Elaborati da modificare: C1

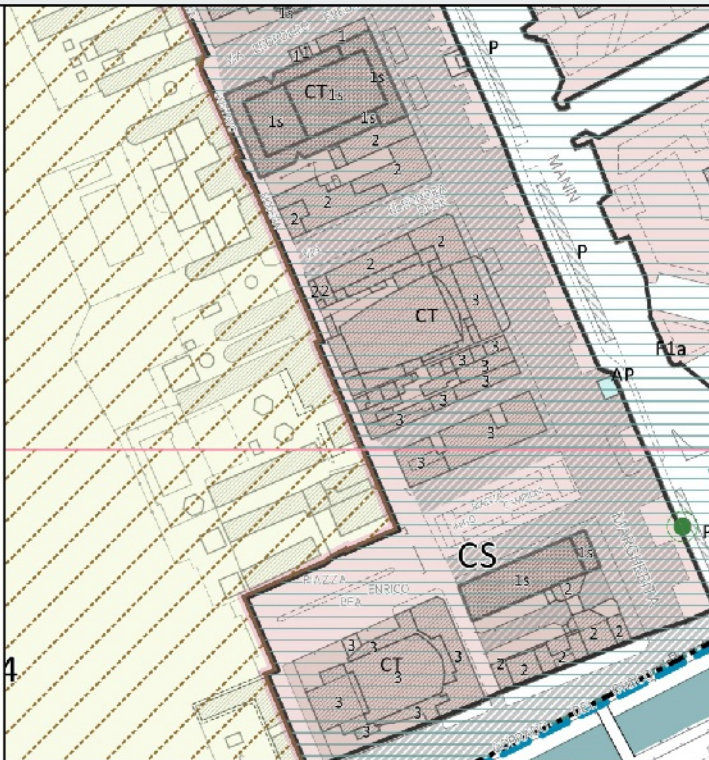
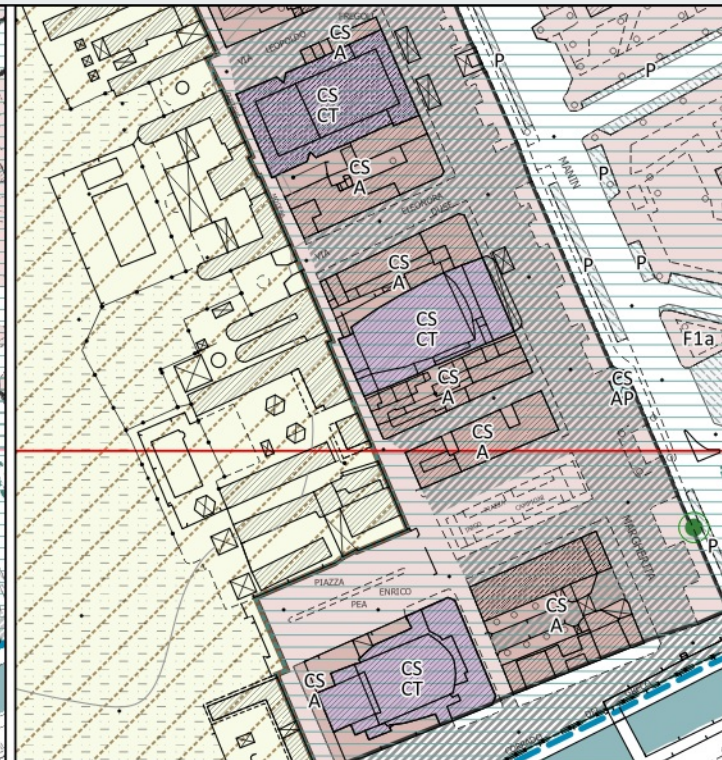
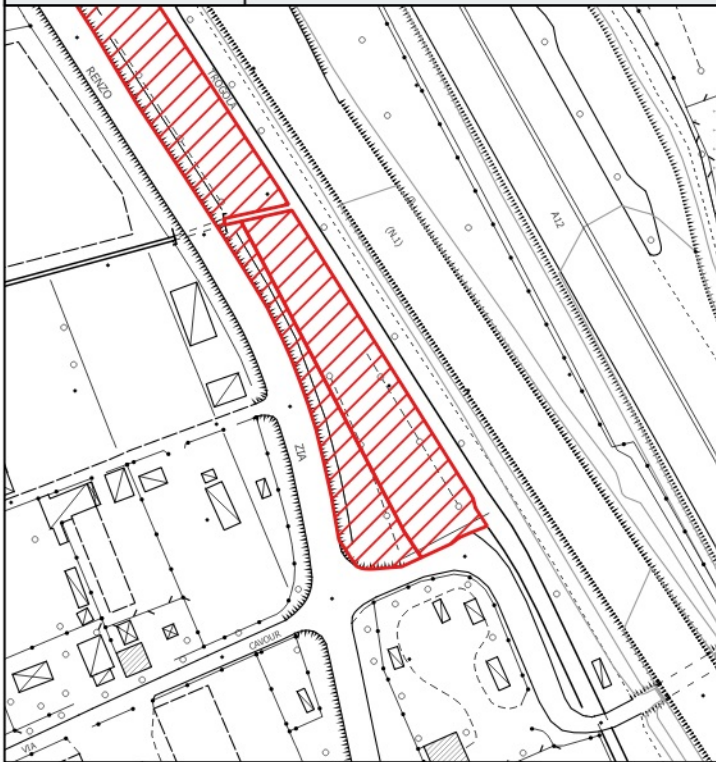
Si rilevano incongruenze tra le etichette "Cinema-teatro (CT)" e la classificazione della zonizzazione sottostante. Si richiede la rettifica delle classificazioni prendendo come riferimento l'etichetta corrispondente.

Si propone di modificare la destinazione dei suoli delle rispettive aree modificando l'attuale destinazione da "F1a" in Cinema-Teatro "CT" al fine di rettificare la presente incongruenza.

Elaborati da modificare: C1

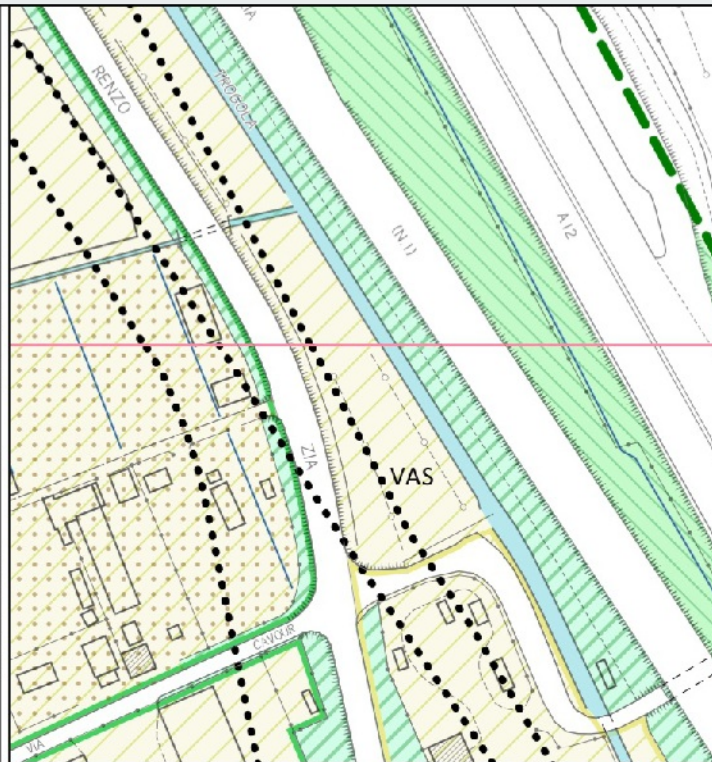
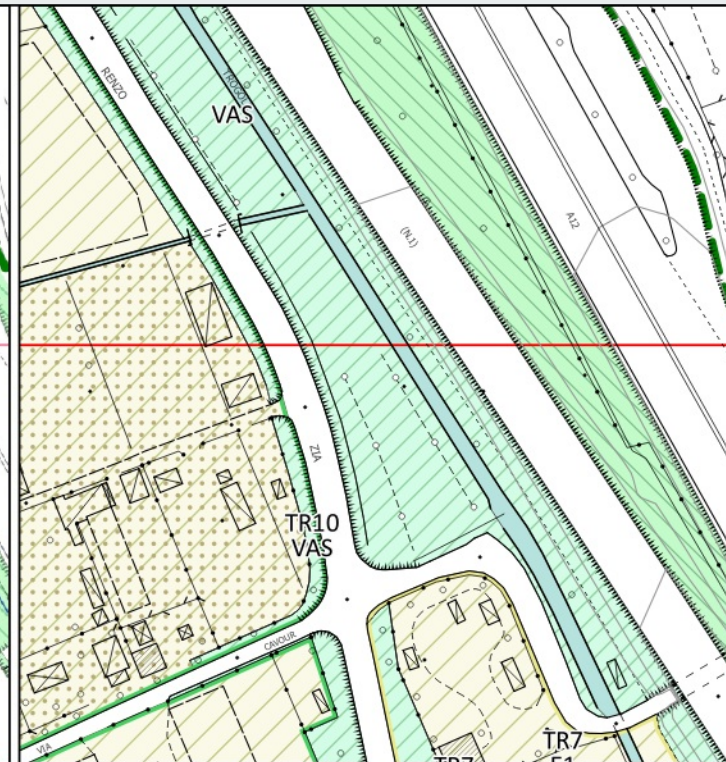
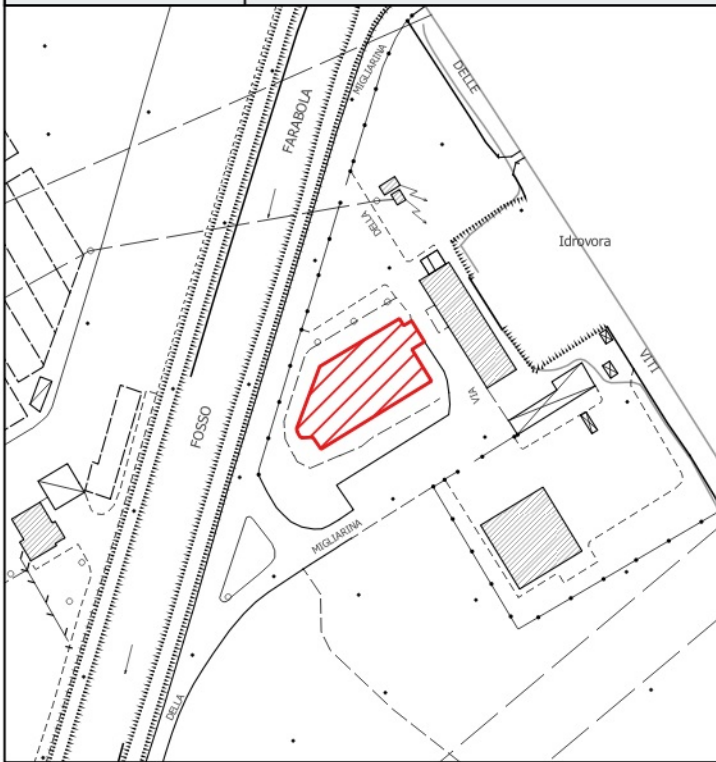
Si rileva per l'area posta a Torre del Lago, nei pressi dello svincolo dell'autostrada/superstrada una incongruenza tra l'Etichetta "VAS" e la zonizzazione area agricola. Si richiede la rettifica delle classificazioni prendendo come riferimento l'etichetta corrispondente.

Si propone di modificare la destinazione dei suoli delle rispettive aree modificando l'attuale destinazione da "Aree agricole di controllo dei caratteri del paesaggio - E1" a "Verde di arredo stradale - VAS" al fine di rettificare la presente incongruenza.

Elaborati da modificare: C1

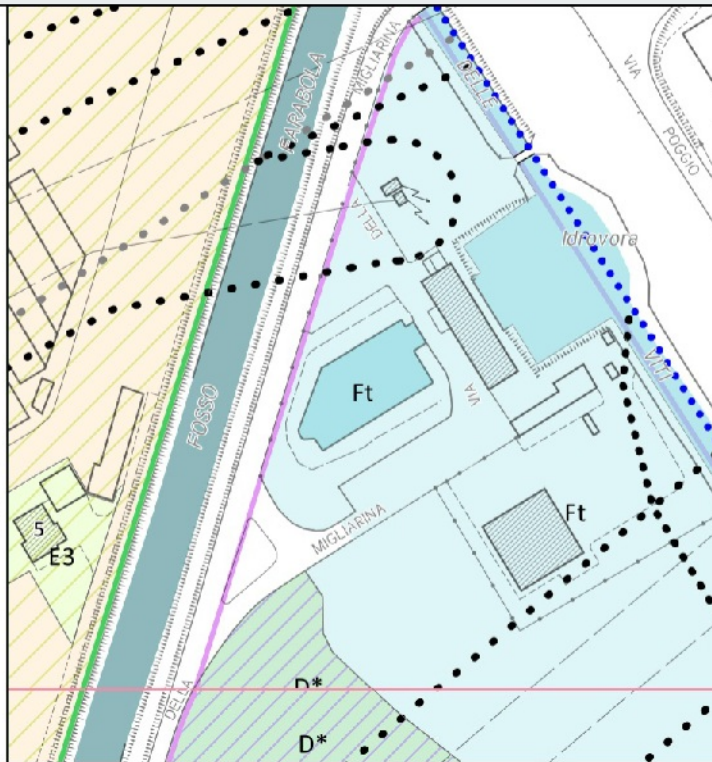
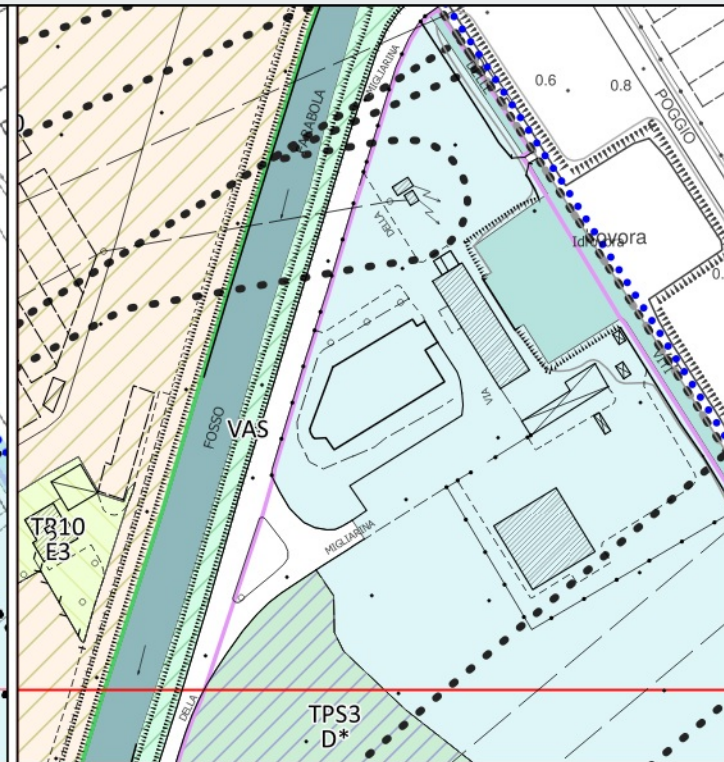
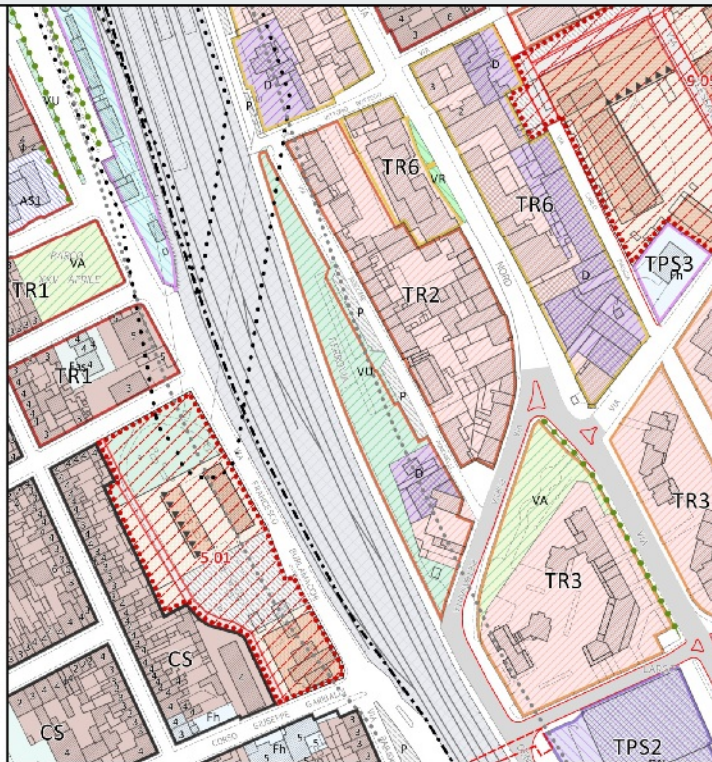
Si rileva per l'area posta a Viareggio, nei pressi della bonifica, una incongruenza tra l'Etichetta "Ft" e la zonizzazione sottostante che coincide a "altri corsi d'acqua". Si richiede la rettifica delle classificazioni prendendo come riferimento l'etichetta corrispondente.

Si propone di modificare la destinazione dei suoli delle rispettive aree modificando l'attuale destinazione da "altri corsi d'acqua" a "Aree per impianti tecnologici - Ft" al fine di rettificare la presente incongruenza.

Elaborati da modificare: B5 – C1

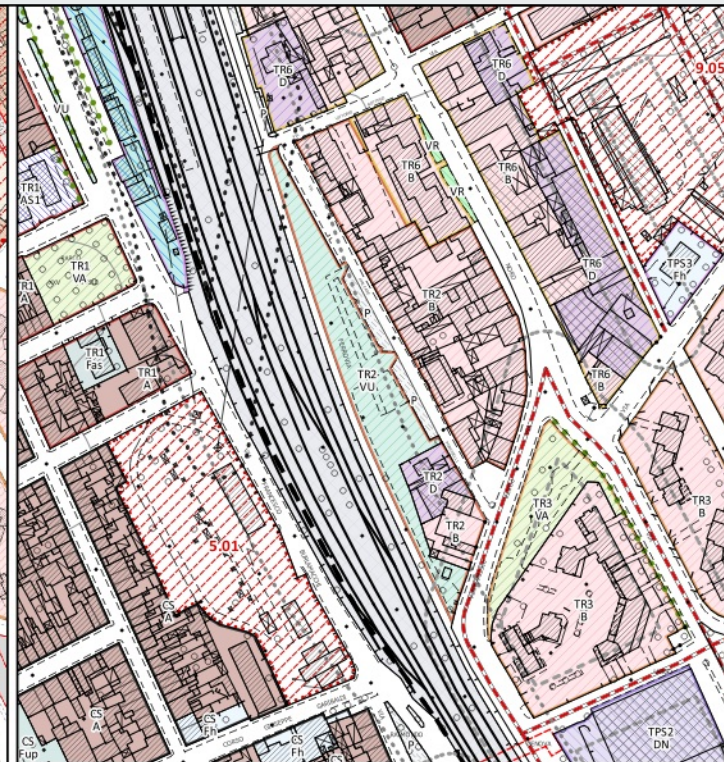
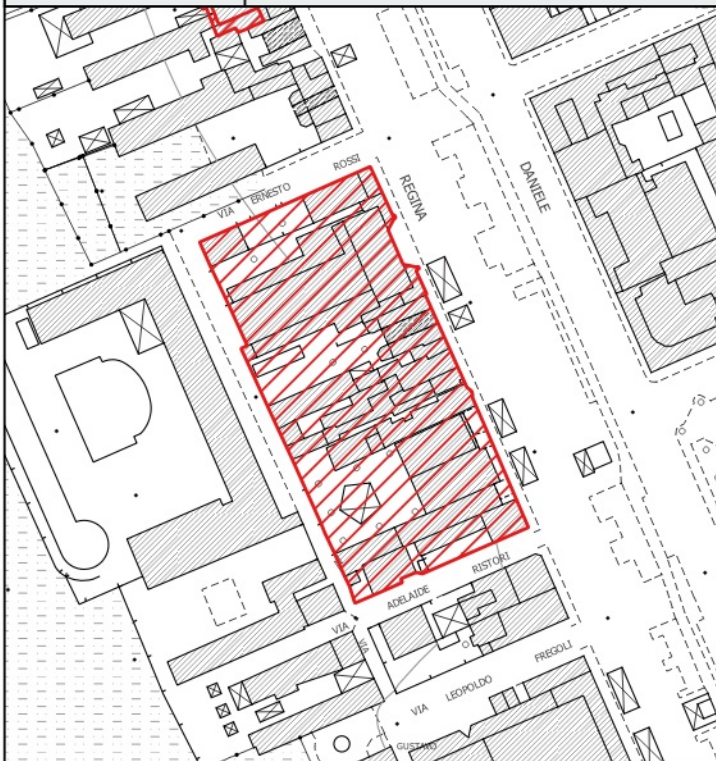
Si rileva per l'area posta a Viareggio, nel quartiere di Via Ponchielli, non viene visualizzata l'Etichetta del morfotipo "TR2". Si rileva inoltre che per quest'area una incongruenza del perimetro del morfotipo con la ctr. Si chiede pertanto la rettifica del perimetro e la corretta visualizzazione della etichetta.

Si propone di rettificare la regola di "visualizzazione" delle Etichette per far sì che vengano sempre visualizzate e di far coincidere il perimetro del morfotipo con la CTR.

Elaborati da modificare: C1

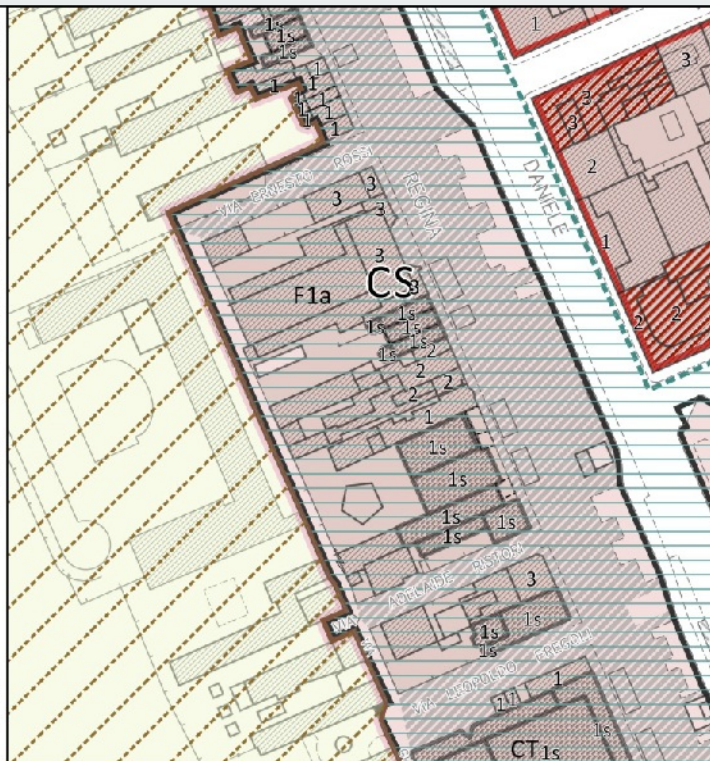
Si rileva che all'interno dell'ambito della passeggiata l'etichetta della la zonizzazione "F1a" sia sovrapposta erroneamente alla "zonizzazione A" generando una incongruenza.

Si propone di stralciare l'etichetta F1a e di imporre a livello software di farla ricadere solo ed esclusivamente all'interno del relativo ambito di appartenenza di modo che non si creino sovrapposizioni contrastanti e incoerenti.
